con la presente si inviano le Osservazioni contro il Progetto di un impianto eolico codice procedura ID\_VIP/ID\_MATTIM: 1269 denominato "Pitigliano"; ubicato nei comuni di Pitigliano (GR) e Sorano (GR) costituito da 20 (venti) aerogeneratori di potenza nominale 7,0 MW per un totale di 140,0 MW con relative opere connesse ed infrastrutture indispensabili.

# ALLEGATO 1 alle OSSERVAZIONI all'IMPIANTO EOLICO INDUSTRIALE denominato “ PITIGLIANO”

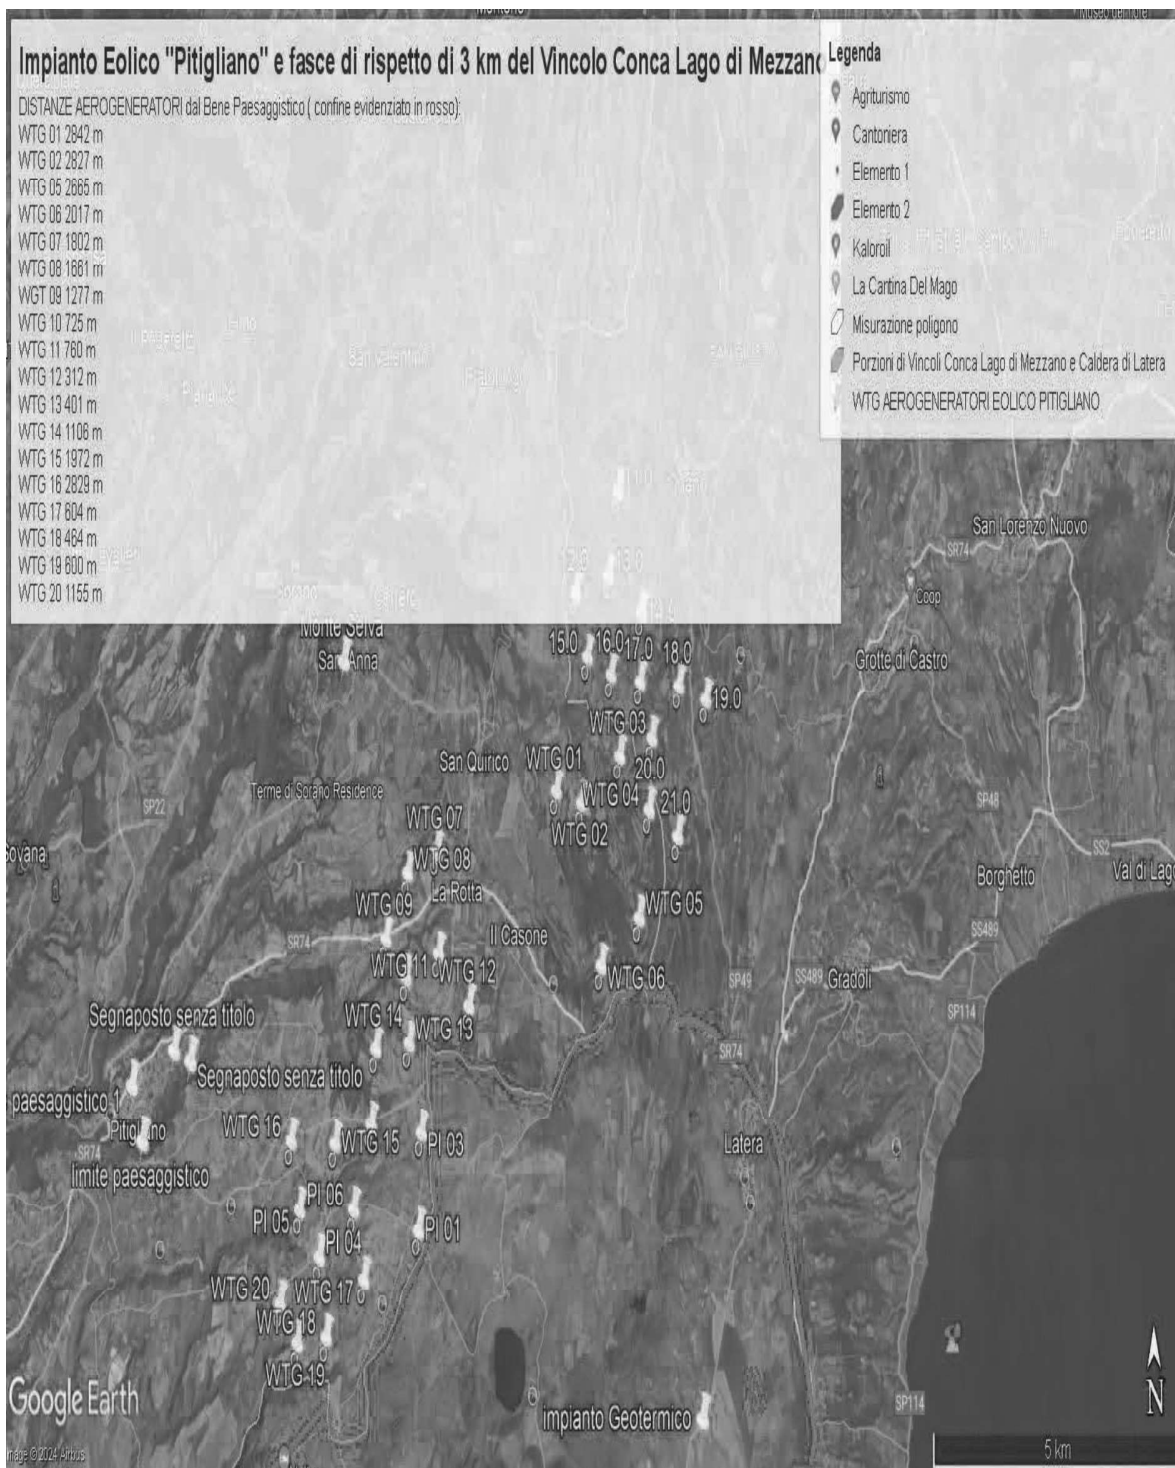
**IMMAGINE 1.** Confini esterni in rosso dei due vincoli laziali ( uniti) della Conca del Lago di Mezzano e territorio circostante ( Selva del Lamone) e Orlo della Caldera di Latera ... entrambi di notevole interesse pubblico nelle cui fasce di rispetto di tre chilometri ricadrebbero con distanze diverse gli aerogeneratori dell’impianto eolico industriale “ Pitigliano”. Si evidenzia anche il cumulo con altri impianti FER ( segnaposto gialli) nel Lazio e Toscana (Eolico Rempillo P01, P02 ecc).

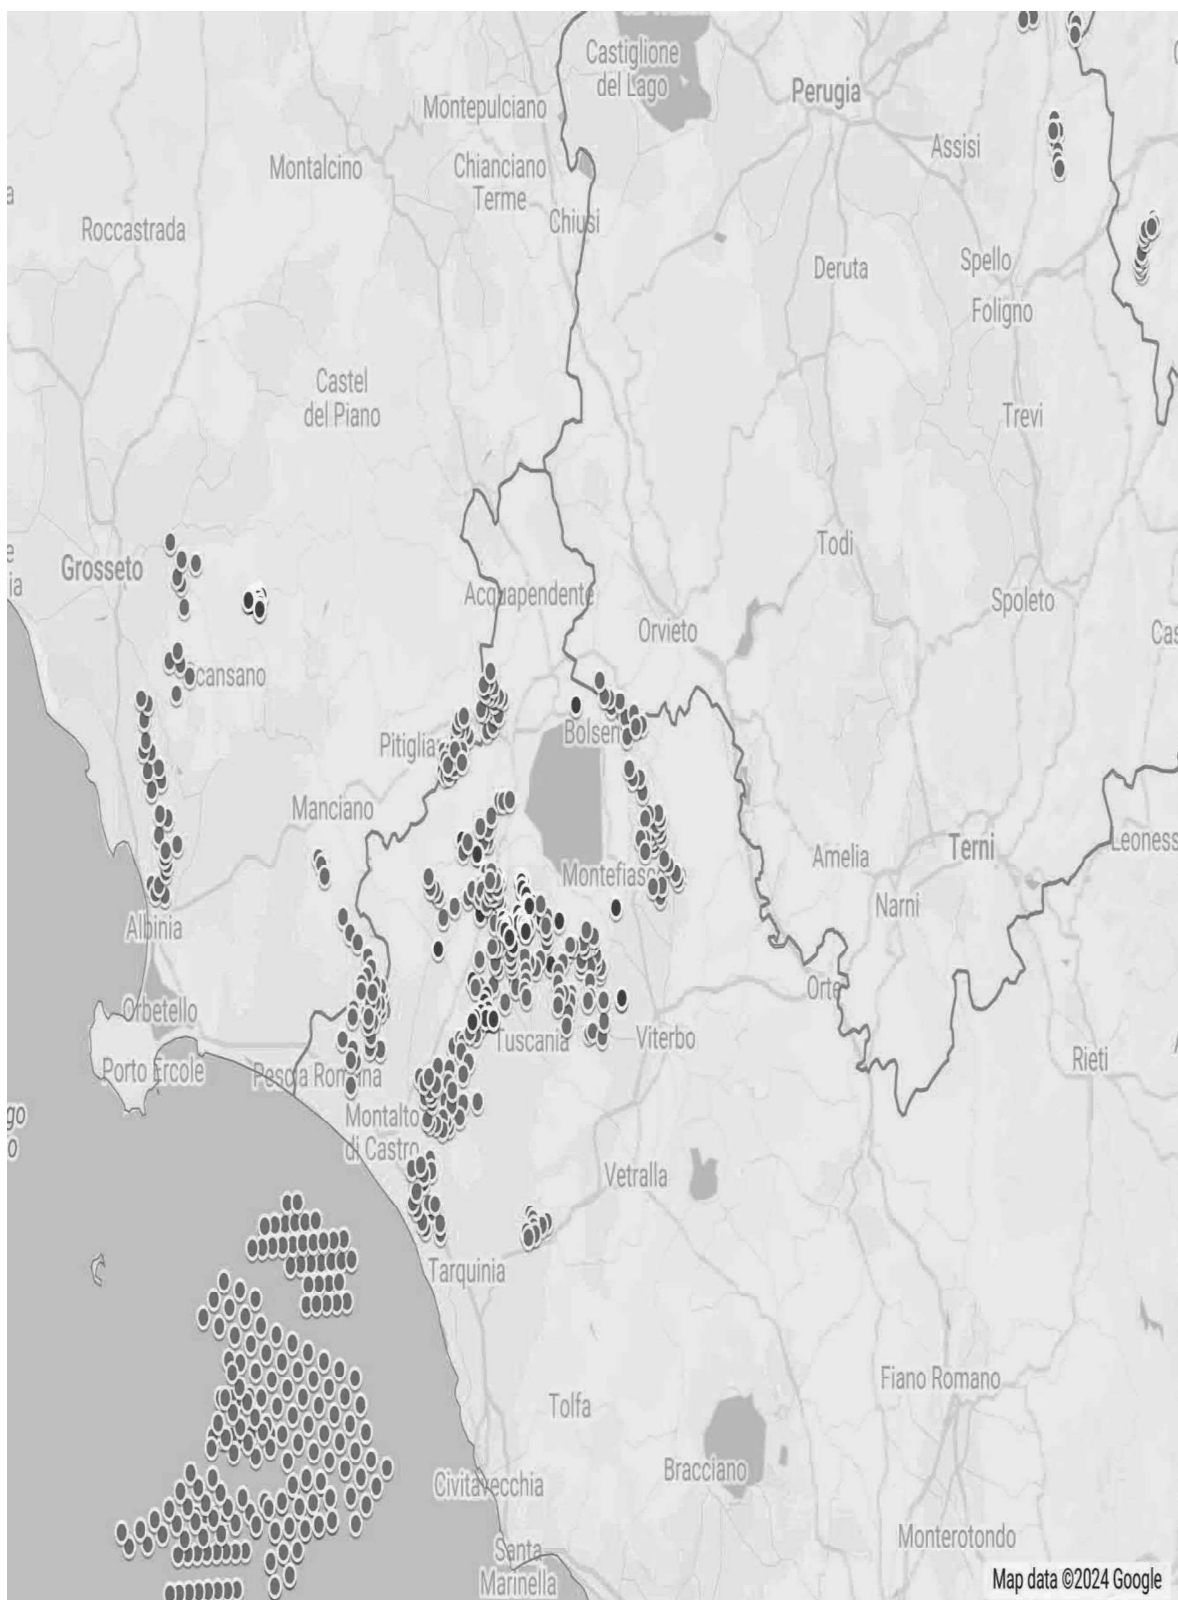
**IMMAGINE n. 4** Si evidenzia che i tre aerogeneratori WTG 07, WTG 08 e WTG 09 impattano con il vincolo paesaggistico di notevole interesse pubblico del Centro Storico di Sorano. Il WTG 07 si troverebbe a 2828 m, WTG 08 2504 e WTG 09 2990. Il cavidotto dell'impianto invece impatta in buona parte del Vincolo paesaggistico ex art. 136 del CBC del Centro Storico di Pitigliano.

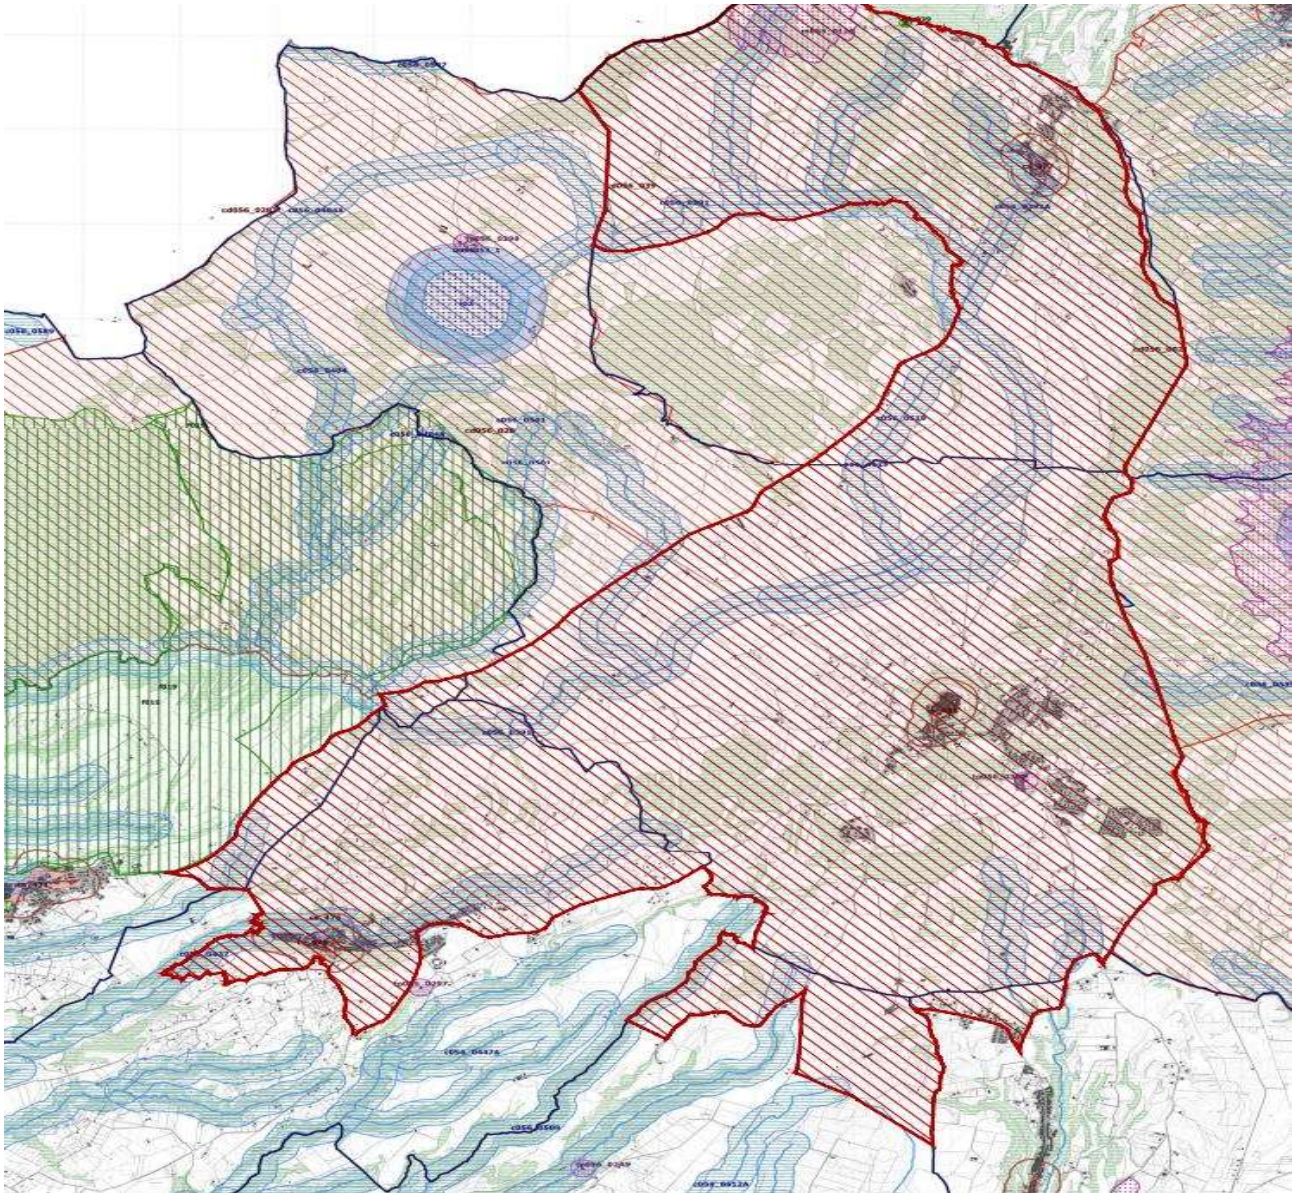
Come è illustrato nell'immagine si ribadisce che l'impianto industriale "Pitigliano" ricade completamente all'interno delle fasce di rispetto dei due vincoli di notevole

interesse pubblico e lambisce quelle di un terzo vincolo e quindi come affermato dal Consiglio di Stato nelle sentenze citate, l'impianto è insediato in area non idonea ai sensi dell'art. 20 comma 8 lettera c quater del D.Lgs. n. 199/2021 e ss.mm.ii al contrario di quanto sostiene la proponente.
